## EILT – SICHERHEITSINFORMATION

### *Sonolith® i-move – Softwarefehlfunktion bei Fernbedienung IHM1*

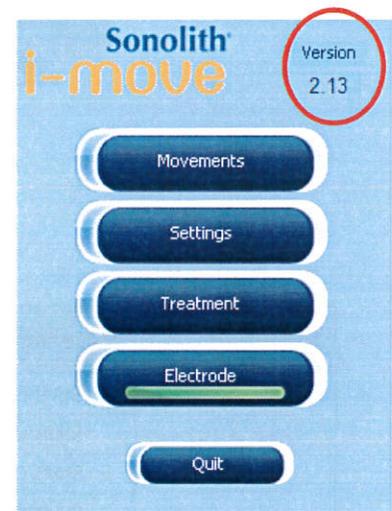
**Führen Sie bitte die folgenden Schritte durch, um die installierte Softwareversion der Fernbedienung (IHM1) zu ermitteln:**

- Schalten Sie Sonolith® i-move ein, warten Sie bis die Initialisierung abgeschlossen ist.
  - Nach etwa 30 Sekunden erscheint die Startseite auf dem Display der Fernbedienung und die Versionsnummer wird oben rechts angezeigt (siehe nebenstehende Abbildung).
4. Ich werde mich bei Fragen und/oder im Falle einer notwendigen Aktualisierung per E-Mail, **telefonisch oder per Fax an EDAP TMS France wenden:**  
Tel.: +33 (0) 4.75.15.31.50 / Fax: +33 (0) 4.72.15.31.51  
E-Mail: [ccc@edap-tms.com](mailto:ccc@edap-tms.com)
